RISPOSTA RICHIESTA INTEGRAZIONI E CHIARIMENTI
Protocollo_r_toscan_AOOGRT_0540966_2024-10-15

Il presente documento viene redatto al fine di fornire le risposte alle integrazioni e chiariamenti richiesti dalla Regione Toscana, Direzione tutela dell'Ambiente ed Enrgia – Settore VIA, con la comunicazione pervenuta a mezzo PEC in data 15/10/2024 - Protocollo_r_toscan_AOOGRT_0540966_2024-10-15.

Estratto carta del reticolo Idrografico e di Gestione - DCR 101/2016

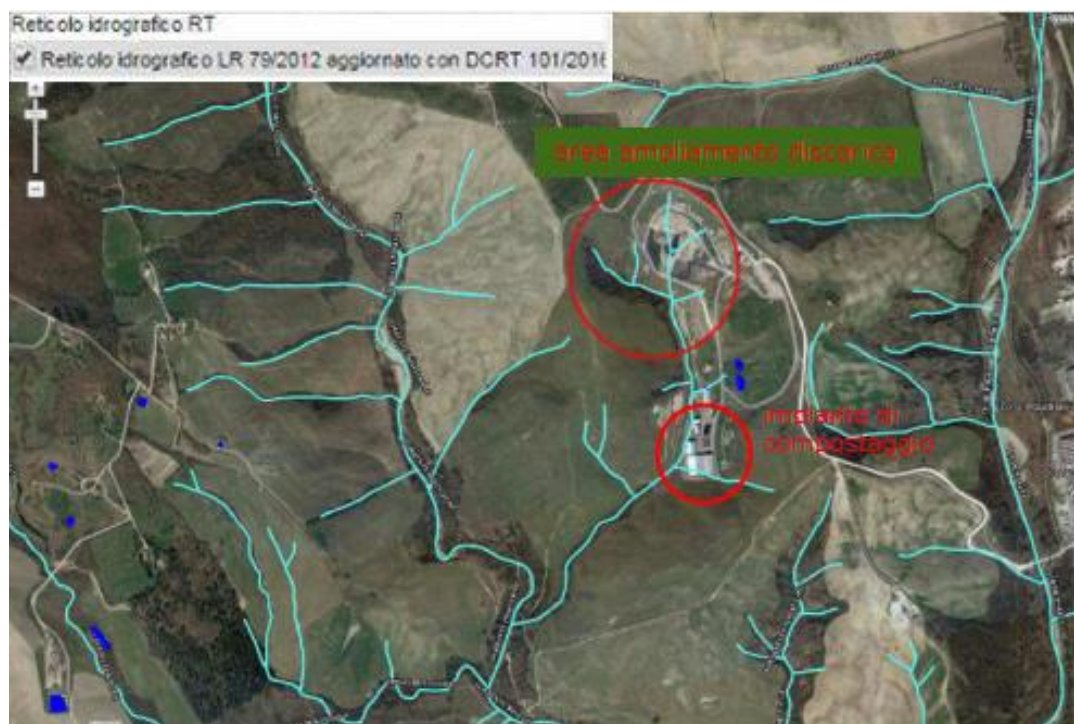
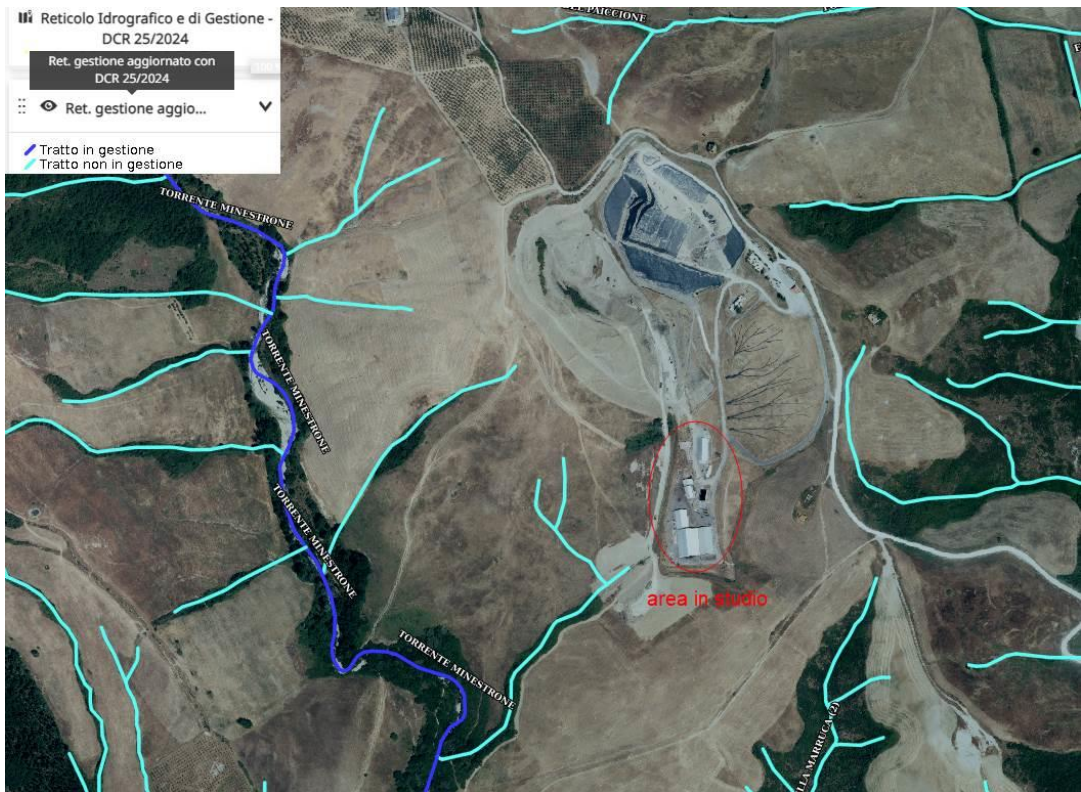
Richiesta 2 – Acque superficiali, scarichi e AMD
<i>Nella documentazione fornita dal proponente viene descritta la gestione delle acque generate nel sito evidenziando, nel caso delle AMDNC, lo scarico in acque superficiali presso il fosso della Cechina. Attualmente, tale corpo idrico risulta censito nella rete idrografica regionale solamente nel tratto terminale con codice identificativo TS49259. Si chiede pertanto di chiarire tale aspetto in funzione dell'effettivo recapito al reticolo idrografico delle acque meteoriche non contaminate generate dalle coperture e dalle portate scolmate in testa all'impianto di prima pioggia (vasche VPP1 e VPP2).</i>
Risposta NOVEMBRE 2024
In risposta a tale richiesta si fa presente che il fosso della Cechina risulta censito solamente nel tratto terminale con

codice identificativo TS49259 ai sensi del DCR 25/2004 in quanto il primo tratto, a monte, è stato declassato a seguito della realizzazione degli ampliamenti della discarica: la differenza del tratto in gestione è visibile dal raffronto della cartografia del reticolo geografico e di gestione del DCR 25/2024 con quella precedente del DCR 101/2016.

Pertanto, lo scarico delle acque AMDNC, le acque meteoriche non contaminate delle coperture e le acque provenienti dal pozzetto scolmatore in testa all'impianto di prima pioggia, confluiscono verso il tratto declassato che risulta attualmente un elemento idrografico interno all'impianto di discarica.

A conferma di quanto sopra esposto, si rimanda anche a quanto dichiarato nel parere del Genio Civile Toscana Sud (prot. 0524635 del 04/10/2024), trasmesso con la richiesta di integrazioni in oggetto, con il quale si evidenzia che il corso d'acqua denominato Fosso Cechina, *era stato inserito dallo scrivente Settore nella proposta di modifica del Reticolo Idrografico di cui alla L.R. 79/2012, inviata alla Direzione Difesa del Suolo e Protezione Civile con nota prot. n. 485234 del 19/10/2018, ma per mero errore non risulta essere stato derubricato. Questo Ufficio provvederà a comunicare al competente Settore che il corso d'acqua TS49259 non ha rilevanza idraulica, e può pertanto essere rimosso dal reticolo.*
